RD972 — DÉCONSTRUCTION, CONSERVATION
ET ADAPTATION DES BÂTIMENTS

TOME 2 — ANNEXES AU MÉMOIRE EN RÉPONSE

Cartographies, pièces sources, prescriptions et analyses bâtiment par bâtiment

Autorité destinataire	Direction régionale de l'environnement, de l'aménagement et du logement de Normandie
Courrier auquel il est répondu	Courrier DREAL n° 153-2026-SELB-BARIE-AH du 22 juillet 2026
Maître d'ouvrage	Département de la Manche
Périmètre retenu	38 bâtiments : 31 déconstructions et 7 conservations ou adaptations sur 5 sites
Version	Version substitutive après échange avec la DREAL ; plans A9-A10 et référentiel Rainette V1.4 inchangés
Date	30 septembre 2026

Illustration n°1 – Exemple de bâtiment situé à proximité immédiate d'habitats à enjeux.

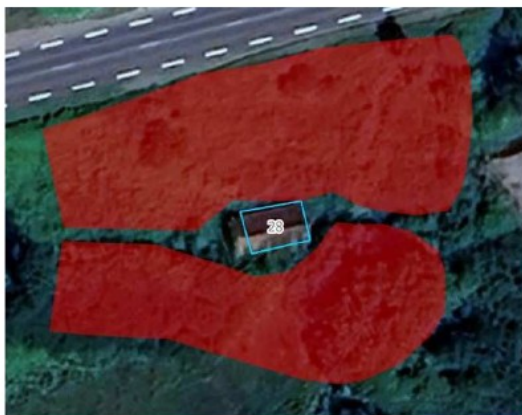
- les accès de chantier ;
- les zones de circulation des engins ;
- les aires de stationnement ;
- les zones de stockage temporaire ;
- les espaces de tri et de regroupement des matériaux ;
- les zones de chargement et d'évacuation des déchets.

L'ensemble de ces surfaces devra être cartographié afin de permettre l'évaluation des impacts sur les habitats et espèces protégées.

Cet exemple met en évidence la nécessité de définir précisément l'emprise des travaux afin de démontrer l'absence d'incidence sur les habitats identifiés ou, le cas échéant, de prévoir les mesures ERC appropriées.

Illustration n°2 – Exemple d'accès contraint susceptible d'engendrer des impacts sur les haies périphériques (site du Neufbourg 2 à Cametours).

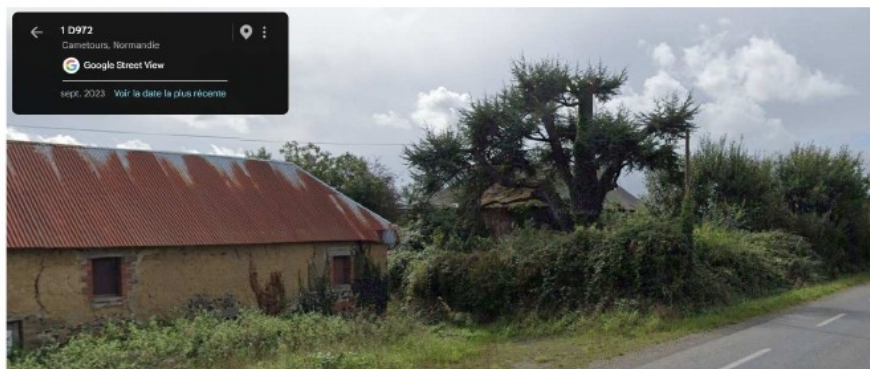
Les dossiers devront démontrer :

- que les accès de chantier sont compatibles avec la préservation de ces habitats ;
- que les emprises de travaux ont été adaptées afin d'éviter les impacts ;
- ou, à défaut, que les impacts résiduels ont été évalués et compensés.
